訂 正 の お 願 い

2018. 6 株式会社自研センター

*No.J-807 レクサス L S 5 0 0 h (GVF50 系) 2018 年 3 月を下記の通り訂正いたします。

B230

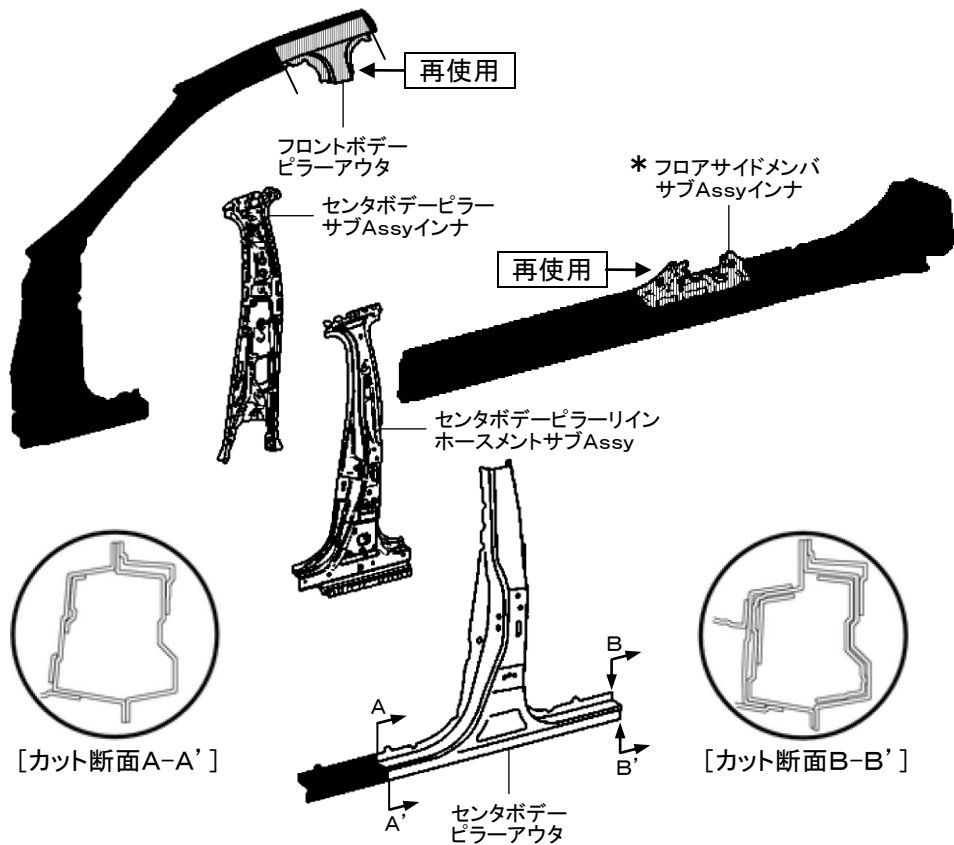
P.68 指数項目「B230」が追加設定されたため、該当ページ (MEMO ページ) へ追加願います。

12. 30	取外し状態	
	・ラジエタローエアデフレクタ ・フロントフェンダリインホースメントサブ Assyトップ ・カウルトップベンチレータルーバサブ Assy ・ボデーロックパネルモールディング Assy ・リヤドアパネルサブ Assy	・ルーフヘッドライニング Assy ・両側フロントシート ・リヤシート ・ウインドシールドガラス
	(含) 作業および部品	
	・センタボデーピラーサブ Assyインナ取替 ・センタボデーピラーリインホースメントサブ Assy取替 ・フロントドアオープニングトリムウェザーストリップ脱着	・フロントボデーピラーアウタ(再使用) ・リヤドアオープニングトリムウェザーストリップ脱着 ・付属品
・センタピラー 上部および下部(ロックパネル部)でのカット作業 ・センタボデーピラーサブ Assyインナ取替にはフロアサイドメンバサブ Assyインナの一部取外しが必要、指数はこれを含んで作成

B240

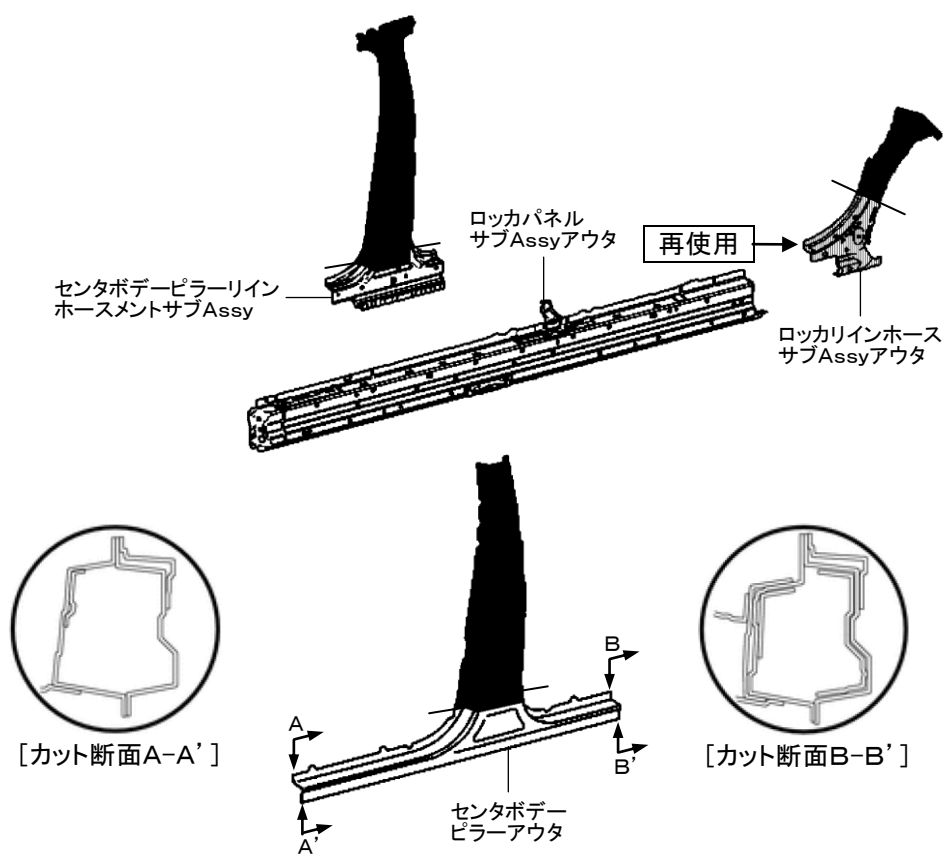
P.70 指数項目「B240」が追加設定されたため、該当ページ(MEMOページ)へ追加願います。

※追加設定された指数テーブル「B240」の詳細は、次ページ以降の「差替分」にてご確認ください。

4WD 左側 11. 70	取外し状態	
	・フロントバンパカバー ・フロントバンパラインホースメントサブ Assy ・フロントバンパラインホースメントサブ AssyNo.2 ・ラジエータシャッタサブ Assy ・ラジエータローエアデフレクタ ・両側ヘッドランプユニット Assy ・両側フロントフェンダラインホースメントサブ Assyトップ ・フードサブ Assy ・フードヒンジ Assy ・カウルトップベンチレータルーバサブ Assy ・ウインドシールドワイパモータ Assyおよびウインドシールドワイパリンク Assy ・フェンダサブ Assyフロント ・ボデーロッカパネルモールディング Assy ・カウルサイドラインホースメントサブ Assy ・フロントボデーピラーガセットロー ・フロントピラー	・フロントピラーラインホースメントサブ Assyロー ・フロントドアパネルサブ Assy ・リヤドアパネルサブ Assy ・クォータパネル前部 ・フロントシート ・リヤシート ・クーラコンデンサ Assy ・ラジエータ Assy ・インバータ Assy (コンバータツキ) ・ステアリングコラム Assy ・インストルメントパネルセーフティパッドサブ Assy ・インストルメントパネルラインホースメント Assy ・コンソールボックス Assy ・フロアボードサブ AssyNo.2 ・リヤフロアサイドメンバカバー
	(含)作業および部品	
	・センタピラーガーニッシュロー脱着 ・センタボデーピラーラインホースメントサブ Assy下部取替 ・ロッカパネルサブ Assyアウタ取替	・ロッカラインホースサブ Assyアウタ前部(再使用) ・付属品
4WD 右側 11. 70	取外し状態	
	・フロントバンパカバー ・ラジエータローエアデフレクタ ・ヘッドランプユニット Assy ・両側フロントフェンダラインホースメントサブ Assyトップ ・フードサブ Assy ・フードヒンジ Assy ・カウルトップベンチレータルーバサブ Assy ・ウインドシールドワイパモータ Assyおよびウインドシールドワイパリンク Assy ・フェンダサブ Assyフロント ・ボデーロッカパネルモールディング Assy ・カウルサイドラインホースメントサブ Assy ・フロントボデーピラーガセットロー ・フロントピラー	・フロントピラーラインホースメントサブ Assyロー ・フロントドアパネルサブ Assy ・リヤドアパネルサブ Assy ・クォータパネル前部 ・フロントシート ・リヤシート ・ステアリングコラム Assy ・インストルメントパネルセーフティパッドサブ Assy ・インストルメントパネルラインホースメント Assy ・コンソールボックス Assy ・フロアボードサブ AssyNo.2 ・リヤフロアサイドメンバカバー

(含)作業および部品	
	・センタピラーガーニッシュロー脱着 ・センタボデーピラーラインホースメントサブ Assy下部取替 ・ロッカパネルサブ Assyアウタ取替	・ロッカラインホースサブ Assyアウタ前部(再使用) ・付属品
・ロッカパネル前後端部およびセンタピラー下部でのカット作業 ・ロッカラインホースサブ Assyアウタは前部でのカット作業

B250**(1)片側センタピラー、片側ロッカパネルアウタ取替**

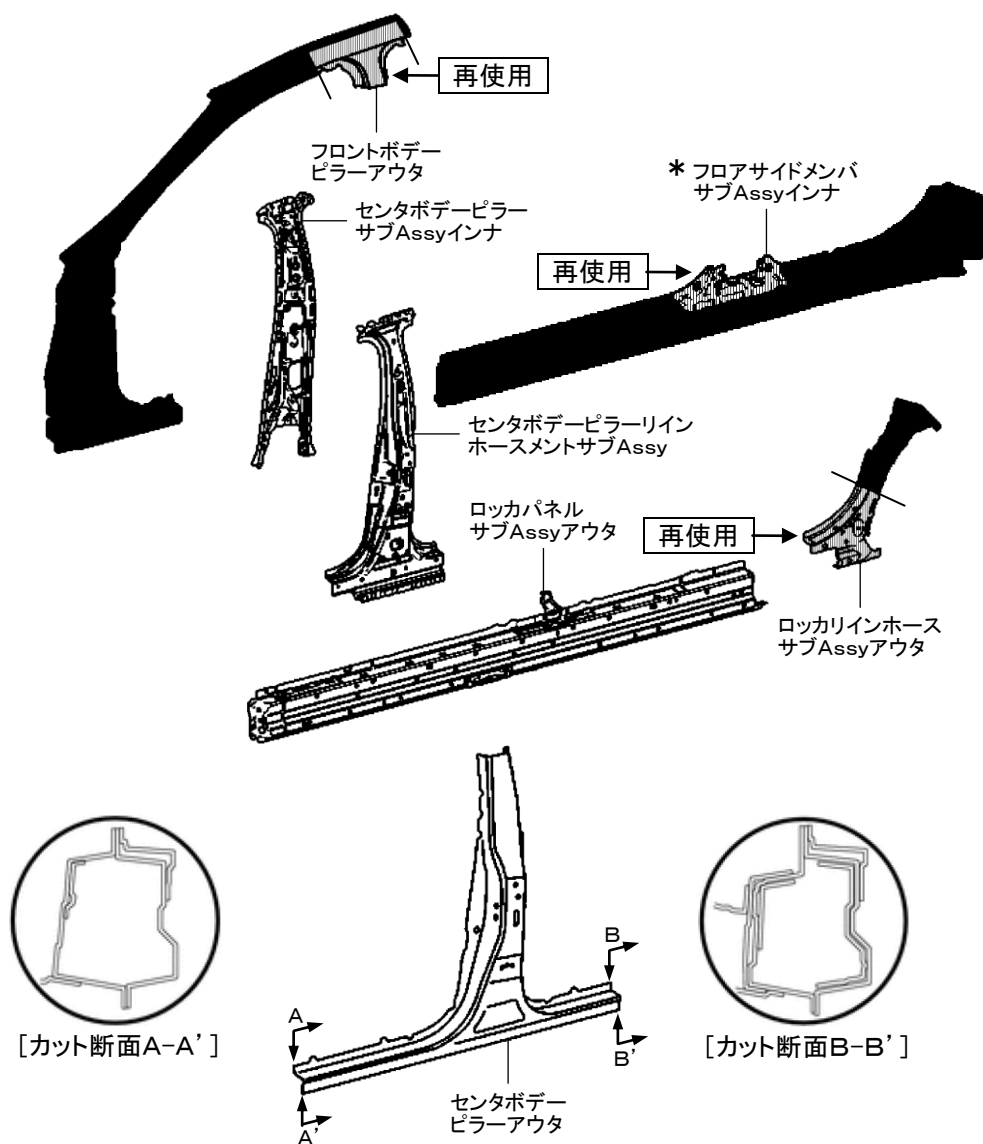
P.72 指数項目「B250」が追加設定されたため、該当ページ(MEMOページ)へ追加願います。

※追加設定された指数テーブル「B250」の詳細は、次ページ以降の「差替分」にてご確認ください。

4WD 左側 19.00	取外し状態	
	・フロントバンパカバー ・フロントバンパリインホースメントサブ Assy ・フロントバンパリインホースメントサブ AssyNo.2 ・ラジエータシャッタサブ Assy ・ラジエータローエアデフレクタ ・両側ヘッドランプユニット Assy ・両側フロントフェンダリインホースメントサブ Assyトップ ・フードサブ Assy ・フードヒンジ Assy ・カウルトップベンチレータルーバサブ Assy ・ウインドシールドワイパモータ Assyおよびウインドシールドワイパリンク Assy ・フェンダサブ Assyフロント ・ボデーロッカパネルモールディング Assy ・カウルサイドリインホースメントサブ Assy ・フロントボデーピラーガセットロー ・フロントピラー ・フロントピラーリインホースメントサブ Assyロー	・フロントドアパネルサブ Assy ・リヤドアパネルサブ Assy ・クォータパネル前部 ・ルーフヘッドライニング Assy ・両側フロントシート ・リヤシート ・ウインドシールドガラス ・クーラコンデンサ Assy ・ラジエータ Assy ・インバータ Assy (コンバータツキ) ・ステアリングコラム Assy ・インストルメントパネルセーフティパッドサブ Assy ・インストルメントパネルリインホースメント Assy ・コンソールボックス Assy ・フロアボードサブ AssyNo.2 ・リヤフロアサイドメンパカバー
	(含) 作業および部品	
	・センタボデーピラーサブ Assyインナ取替 ・センタボデーピラーリインホースメントサブ Assy取替 ・フロントボデーピラーアウタ (再使用)	・ロッカパネルサブ Assyアウタ取替 ・ロッカリインホースサブ Assyアウタ前部 (再使用) ・付属品
4WD 右側 19.00	取外し状態	
	・フロントバンパカバー ・ラジエータローエアデフレクタ ・ヘッドランプユニット Assy ・両側フロントフェンダリインホースメントサブ Assyトップ ・フードサブ Assy ・フードヒンジ Assy ・カウルトップベンチレータルーバサブ Assy ・ウインドシールドワイパモータ Assyおよびウインドシールドワイパリンク Assy ・フェンダサブ Assyフロント ・ボデーロッカパネルモールディング Assy ・カウルサイドリインホースメントサブ Assy ・フロントボデーピラーガセットロー ・フロントピラー ・フロントピラーリインホースメントサブ Assyロー	・フロントドアパネルサブ Assy ・リヤドアパネルサブ Assy ・クォータパネル前部 ・ルーフヘッドライニング Assy ・両側フロントシート ・リヤシート ・ウインドシールドガラス ・ステアリングコラム Assy ・インストルメントパネルセーフティパッドサブ Assy ・インストルメントパネルリインホースメント Assy ・コンソールボックス Assy ・フロアボードサブ AssyNo.2 ・リヤフロアサイドメンパカバー

(含) 作業および部品	
	・センタボデーピラーサブ Assyインナ取替 ・センタボデーピラーリインホースメントサブ Assy取替 ・フロントボデーピラーアウタ (再使用)	・ロッカパネルサブ Assyアウタ取替 ・ロッカリインホースサブ Assyアウタ前部 (再使用) ・付属品
・センタピラー 上部およびロッカパネル前後端部でのカット作業 ・センタボデーピラーサブ Assyインナ取替にはフロアサイドメンバサブ Assyインナの一部取外しが必要、指数はこれを含んで作成 ・ロッカリインホースサブ Assyアウタは前部でのカット作業

B260

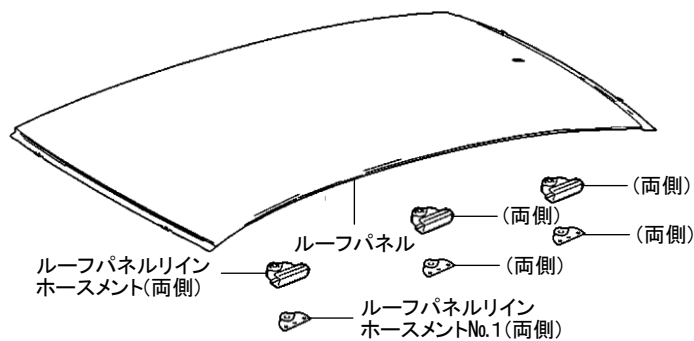
P.73 指数項目「B260」が追加設定されたため、該当ページ（MEMO ページ）へ追加願います。

12. 90	取外し状態
	・ラジエーターローエアデフレクタ ・フロントフェンダリインホースメントサブAssyトップ ・カウルトップベンチレータールーバサブAssy ・ルーフヘッドライニングAssy ・両側フロントシート ・リヤシート ・ウインドシールドガラス ・バックウインドウガラス
ムーンルーフ 13. 10	(含) 作業および部品
	・両側ルーフパネルリインホースメント取替 ・両側ルーフパネルリインホースメント取替 ・両側ルーフパネルリインホースメント取替 ・両側ルーフパネルリインホースメントNo.1取替 ・両側ルーフパネルリインホースメントNo.1取替 ・水密テスト ・付属品
	取外し状態
	・ラジエーターローエアデフレクタ ・フロントフェンダリインホースメントサブAssyトップ ・カウルトップベンチレータールーバサブAssy ・ルーフヘッドライニングAssy ・両側フロントシート ・リヤシート ・ウインドシールドガラス ・バックウインドウガラス
	(含) 作業および部品
	・両側ルーフパネルリインホースメント取替 ・両側ルーフパネルリインホースメント取替 ・両側ルーフパネルリインホースメントNo.1取替 ・両側ルーフパネルリインホースメントNo.1取替 ・ルーフパネルリインホースメントNo.2取替 ・水密テスト ・付属品
・[除]ムーンルーフ機構
